监 理 日 记()

日期: 2017 年 12 月 11 日

工程名称: 西昌市西溪乡尖田水库渔光互补光伏发电项目

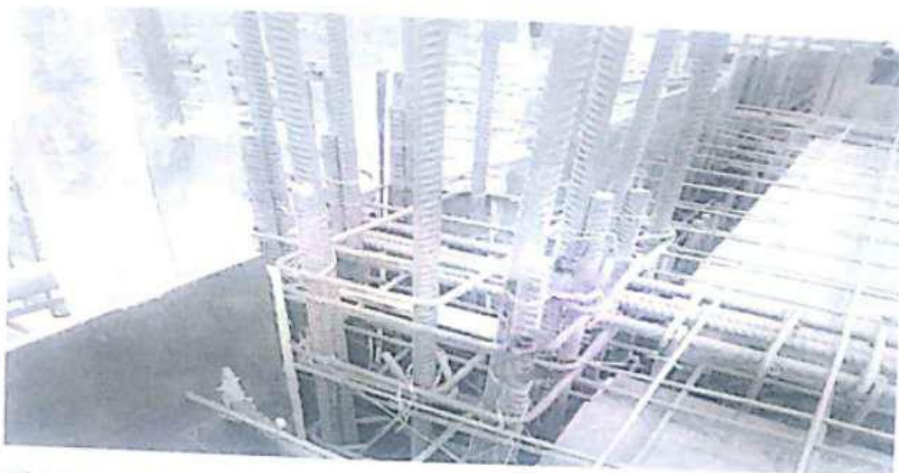
柱钢筋搭接使用点焊不符合规范要求

顶部面筋搭接长度不符合规范要求

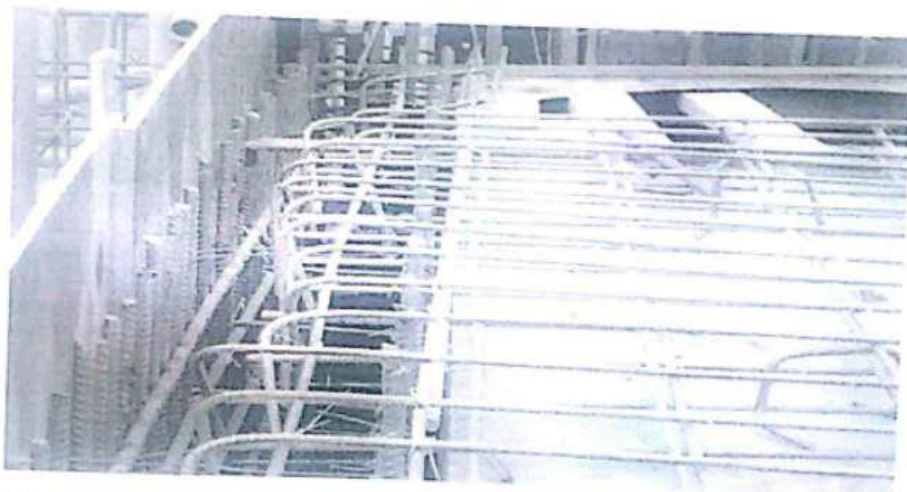
侧墙竖钢筋尺寸不够、无弯钩锚固

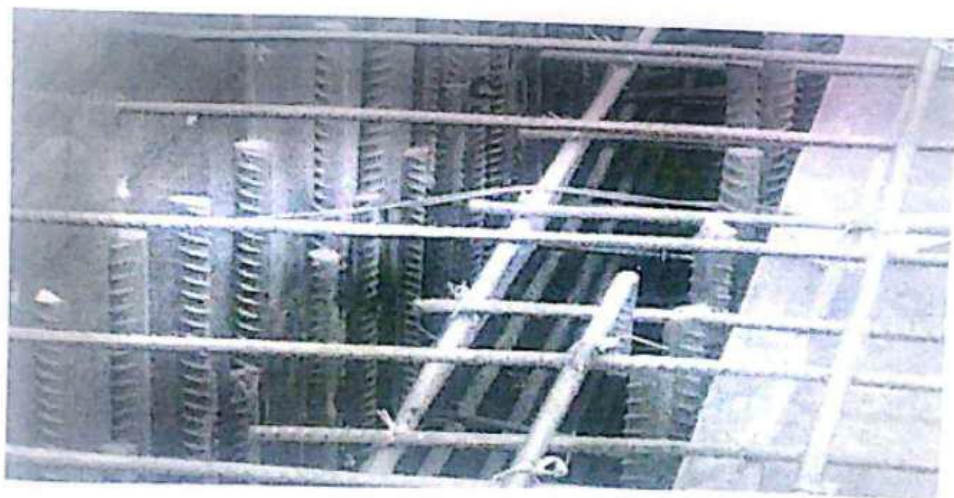
顶部面筋缺少横向钢筋

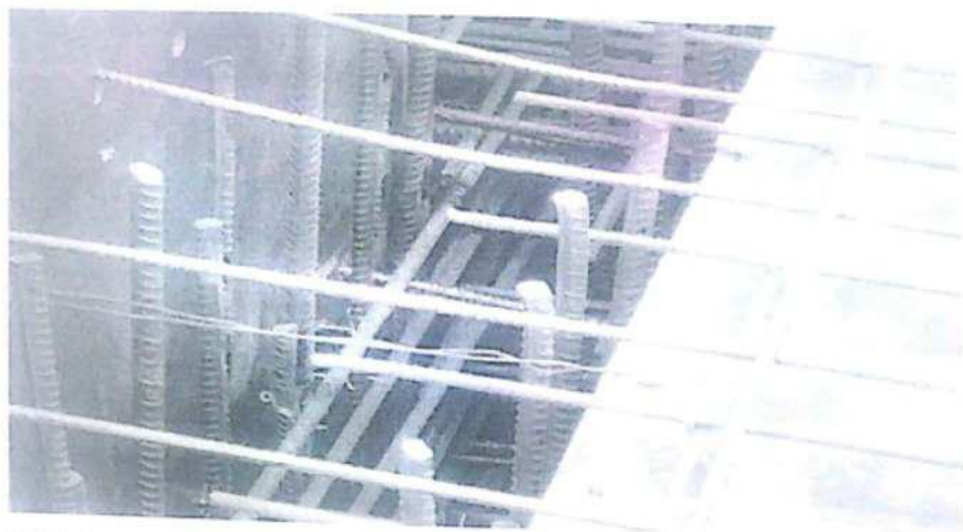
模板未固定牢固

模板安装缝隙过大
